改訂のポイント① 万博での取組等の反映

第29回部会での意見及び対応案

第29回部会（7月8日）の振り返り

トイレ ブース内カーテン

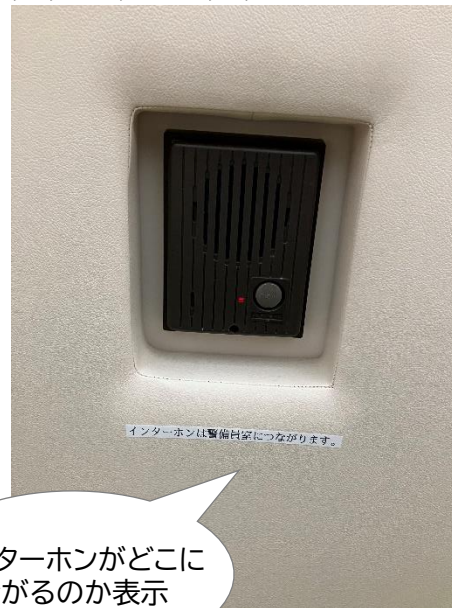
- ・カーテンホルダーを設置してほしい
- ・オールジェンダートイレが中央に設置されているのはよかった など

手すりにカーテンが絡めら
れており、手摺が使えない

タッセルを設置
(磁石タイプ)

タッセルを設置

男女別及び男女共用トイレにおける機能分散の例
出典:建築設計標準

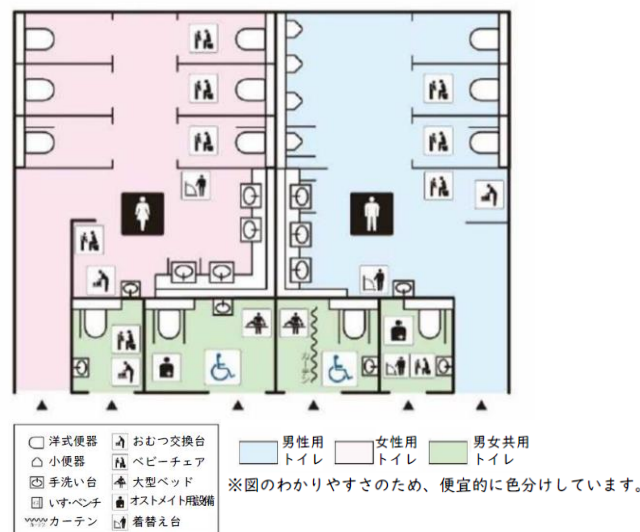
番号	ご意見	現行府GL 記載ページ	▶ ガイドラインへの記載文(案) ◇ガイドラインへの記載の考え方(案) 【現行】現行の条例ガイドラインの記載(●義務基準、○望ましい整備)
1	大阪ヘルスケアパビリオンのトイレは <u>オールジェンダートイレが中心</u> となっており、 <u>使いやすい</u> と 思っており、受け止めている。 オールジェンダートイレは、 <u>全体の中央位置</u> に設置されていることが望ましい	P.50	内容充実 【現行】 ○トランスジェンダー等の利用に配慮し、オールジェンダートイレ(男女共用トイレ)を設置する。 【修正案】 ▶ トランスジェンダー等の利用に配慮し、 <u>すべての人が利用しやすい位置にオールジェンダートイレ(男女共用トイレ)を設置する。</u>
2	シャインハットは男性用、女性用が完全に分かれて配置されているが、 <u>なぜ両側に男女共用のトイレを設置しないのか。</u>	P.50	内容充実 ◇ <u>男女共用トイレが中央に配置された事例を掲載</u> し、設計段階での配慮を求める。 ※【建築設計標準】から転載

可動式の間仕切り例(シャインハット1Fトイレ)

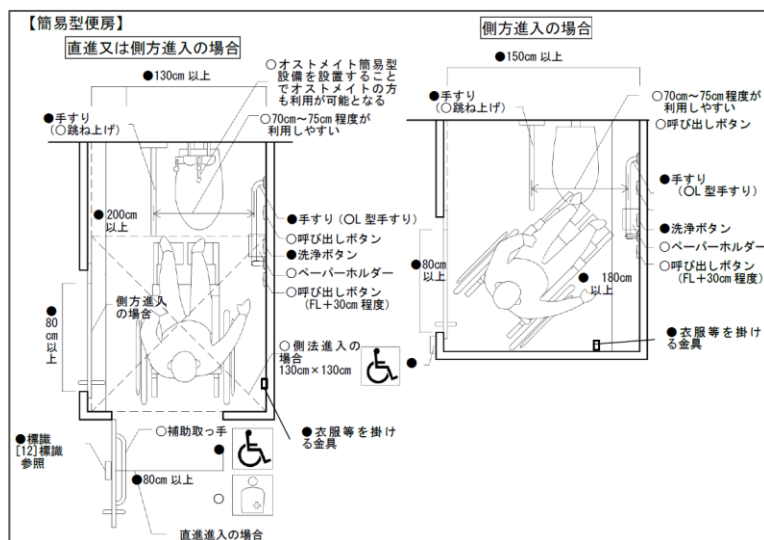
番号	ご意見	現行府GL 記載ページ	➤ ガイドラインへの記載文(案) ◇ガイドラインへの記載の考え方(案) 【現行】現行の条例ガイドラインの記載(●義務基準、○望ましい整備)
3	車椅子便房とは別に、 <u>コンパクトな車椅子利用者が使える「広めのトイレ」</u> を作ることが重要	記載なし	新規追加 ➤ <u>車椅子使用者用便房へ利用者が集中することを避けるため、男性用便所、女性用便所内においても簡易型車椅子使用者用便房(車椅子使用者が利用可能な出入口の有効幅員と最小限の広さを有する便房)を設ける。</u> ※【施設整備に関するユニバーサルデザインガイドライン】の記載文を一部修正
4	天井の仕切りで <u>便房の男女比率が変えられること</u> を紹介してはどうか(シャインハットの例)	記載なし	新規追加 ◇ <u>利用実態に合わせて便房の男女比率を変更できる仕様としたシャインハットの事例を掲載</u> する。
5	<u>男性用の小便器に間仕切りがあるのはとても評価できる。</u>	記載なし	新規追加 ➤ <u>小便器の間に仕切り板を設置するなど、プライバシーに配慮する。</u>

土間形式を活用した車椅子使用者用客席の配置
(シャインハット)

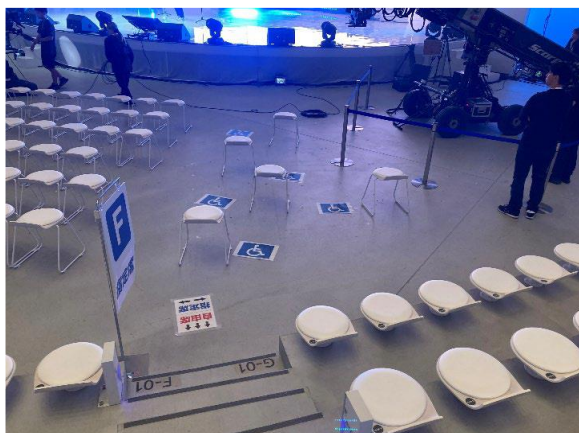
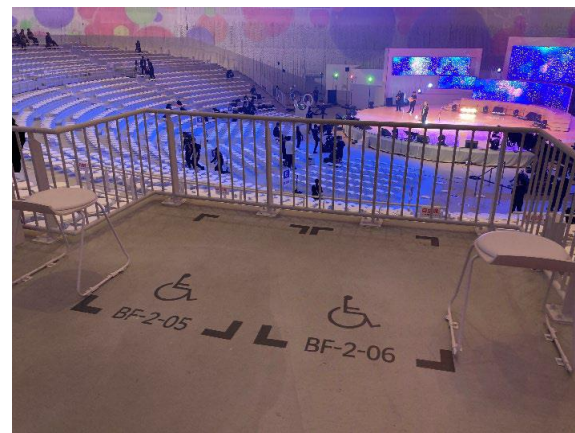
番号	ご意見	現行府GL 記載ページ	▶ ガイドラインへの記載文(案) ◇ガイドラインへの記載の考え方(案) 【現行】現行の条例ガイドラインの記載(●義務基準、○望ましい整備)
1	車椅子席を <u>複数の場所に設置し 選択可能とすることや、舞台の 正面に車椅子使用者の方が座 れるような客席空間</u> となることが望ましい。	P.141～ 142	内容 充実 【現行】 ○客席総数が 200 を超える場合、車椅子使用者用客席を 2 カ所以上の異なる位置(異なる階、異なる水平位置)に分散して設ける。 ○車椅子使用者用客席等のスペースの中又はできる限り近い位置に同伴者用座席を設ける。 ○車椅子使用者用客席は、座席を可動式とし、席の取り外しにより車椅子使用者用観覧席がどの位置にも設置できる。 【追記案】 ◇施設整備ユニバーサルデザインガイドラインより、以下の項目を反映 ・<u>車椅子でのグループ利用</u>や<u>複数の場所の選択を可能とする客席空間</u>の配置 ・<u>客席空間を自由に配置できる土間形式の採用</u> ・車椅子使用者用客席と<u>同数の同伴者席</u>を確保し、<u>一般客席と同じ仕様とする</u> 等 ※【施設整備に関するユニバーサルデザインガイドライン】から転載
2	同伴者席は <u>車椅子座席と同じ数 を設ける</u> ことが大事だと思う。		
3	同伴者の座席は <u>一般座席と同じ 仕様にすること</u> が非常に大事な視点だと思う。

サイトライン確保の例

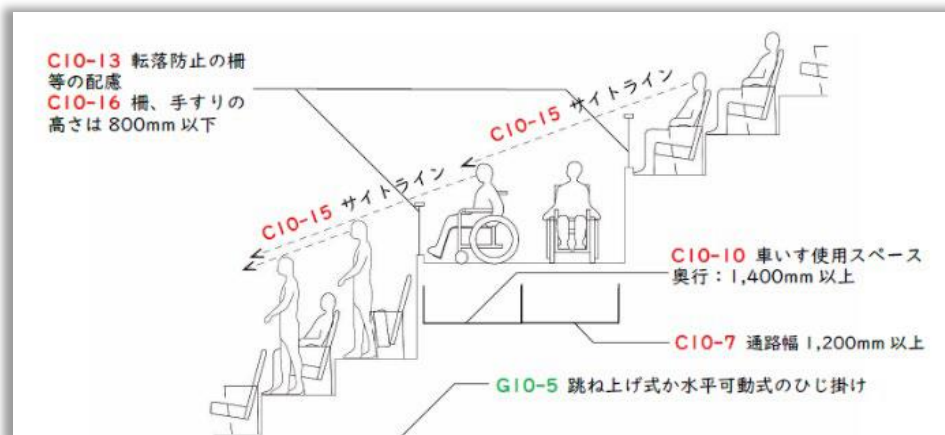
番号	ご意見	現行府GL 記載ページ	➤ ガイドラインへの記載文(案) ◇ガイドラインへの記載の考え方(案) 【現行】現行の条例ガイドラインの記載(●義務基準、○望ましい整備)
1	車椅子席は、 <u>子どもの眼高でもサイトラインをクリアすることは非常に大事である。手すりが邪魔になって見えないことがよくある。</u>	P.142	内容 充実 【現行】 ○前後の客席・観覧席の位置、高低差を考慮し、前席の観客が立ち上がった際にも観覧が可能となるよう、舞台やスクリーン、競技スペース等へのサイトライン(可視線)を確保する。 ○客席からの視線を遮らないよう、柵、手すりの高さは 80cm 以下とする。 【追記案】 ➤ <u>サイトラインの確保については、小学校低学年の車椅子(バギー)使用児の眼高(70～80cm)を採用する。</u> ※【施設整備に関するユニバーサルデザインガイドライン】を転載
2	万博UDガイドラインにある「 <u>コンセントを屋内の車椅子使用者用客席の固定席5箇所1箇所程度設ける</u> 」という基準を府条例GLにも取り入れてみてはどうか。	記載なし	新規 追加 ➤ <u>電動車椅子等の充電のために、コンセントを屋内の車椅子使用者用客席の固定席5席に1箇所程度設ける。</u> ※【施設整備に関するユニバーサルデザインガイドライン】を転載

カームダウン/クールダウンの機能例
(大阪ヘルスケアパビリオン2F)

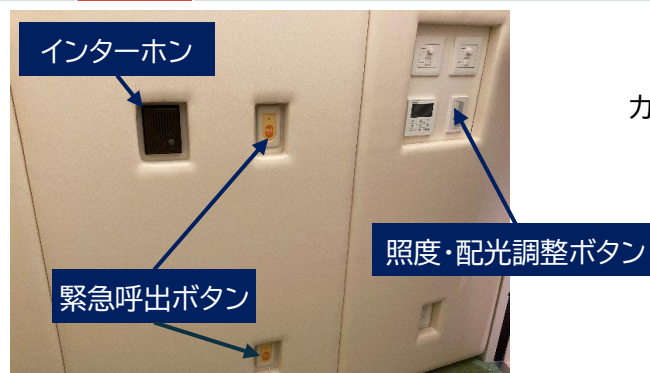
番号	ご意見	現行府GL 記載ページ	➤ ガイドラインへの記載文(案) ◇ガイドラインへの記載の考え方(案) 【現行】現行の条例ガイドラインの記載(●義務基準、○望ましい整備)
1	カームダウン/クールダウンルームを作っていただいていることはありがたいが、 <u>部屋の中に車椅子が格納されているのは残念だった。</u>	記載なし	新規追加 ◇ <u>施設整備ユニバーサルデザインの記載文から、カームダウン/クールダウンルームの目的(パニックの予防およびパニックが生じた時に気持ちを落ち着かせる)を明確に記載する。</u> ◇ <u>車椅子使用者用便房やセンサリールーム、カームダウン/クールダウンルームの中に物を置かない旨を維持管理時の配慮事項として記載する。</u>
2	大阪ヘルスケアパビリオンのカームダウン/クールダウンルームは、壁にクッション性を持たせるなど、 <u>暴れてもケガをしない工夫があり、素晴らしいと思った。</u>	P.152	内容充実 【現行】 ○カームダウン、クールダウンへの対応として個室や簡易な仕切りを用意する。 【修正案】 ➤ <u>以下の機能を有するセンサリールーム、及びカームダウン/クールダウンルームを設ける。</u> ・ <u>遮光性、遮音性を確保すること</u> ・ <u>壁は柔らかい素材とすること(衝突への緩衝機能を備えること)</u> ・ <u>照明は照度調整、配光機能を備えること</u> ・ <u>防犯(施錠、緊急連絡ブザー等)に十分に備えること</u> ※【施設整備に関するユニバーサルデザインガイドライン】を転載
3	1つの特定の障がいに対応するために作ったカームダウン/クールダウンルームが、 <u>ほかの障がいのある方にとっても使いやすいのか</u> という点では、いくつかまだ不足があったと感じた。	P.152	新規追加 ➤ 【再掲】 <u>多様なニーズに対応するため、多様で複数の休憩室、スペースを提供し、各人のペースや好みで選択できるようにする。</u> ※【施設整備に関するユニバーサルデザインガイドライン】を転載

施設案内板の例(シャインハット)

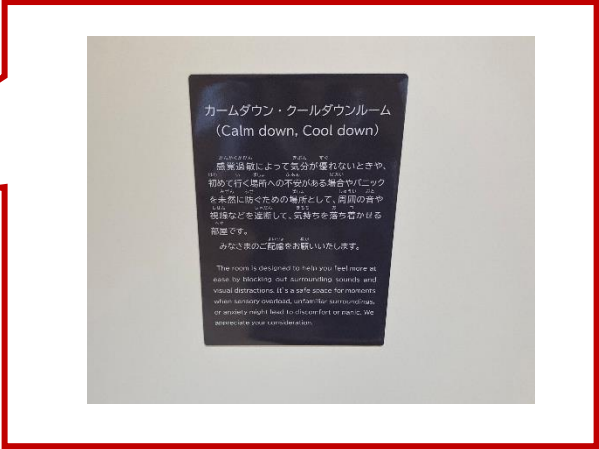
番号	ご意見	現行府GL 記載ページ	➤ ガイドラインへの記載文(案) ◇ガイドラインへの記載の考え方(案) 【現行】現行の条例ガイドラインの記載(●義務基準、○望ましい整備)
1	案内図にカームダウン/クールダウンルームやセンサリールームのことが載っていないかった。	記載なし	新規追加
2	カームダウン/クールダウンルームがどこにあるのかというのがわかりにくいし、使い方もわからない。	記載なし	
3	プライバシーを守れる、隠れる部屋だと思われる、使いたい人が使えなくなり本当に困る。 正しく理解してもらうような周知も同時にしていただきたい。	記載なし	新規追加

- カームダウン/クールダウンルームやセンサリールームを設置した場合、施設内の案内板などにその位置を表示する。
- カームダウン/クールダウンルームやセンサリールームの部屋の前には、利用方法や目的等に関する表示を設ける。
- ◇大阪ヘルスケアパビリオンの事例(カームダウン/クールダウンルームの目的の掲示)を掲載する。

触知図案内板

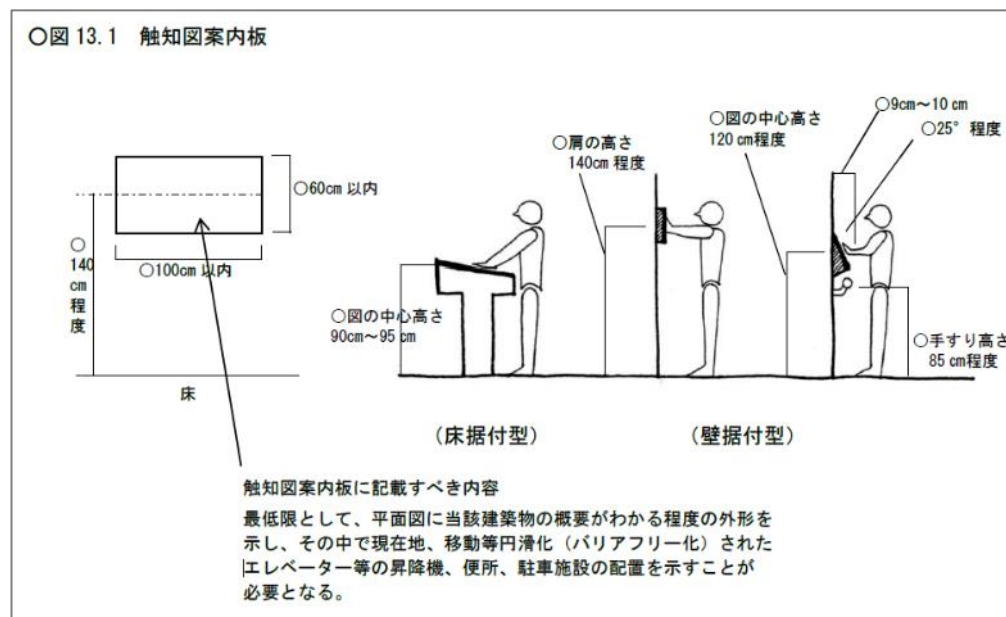
番号	ご意見	現行府GL 記載ページ	➤ ガイドラインへの記載文(案) ◇ガイドラインへの記載の考え方(案) 【現行】現行の条例ガイドラインの記載(●義務基準、○望ましい整備)
1	触地図について、現在地のマークの横に点字があればいいが、その下に現在地の表記があると混乱するのではないかと。指で読もうとすると、中腰にならないと読めないの、点字の高さが不十分だったように思った。	P.119	記載済み
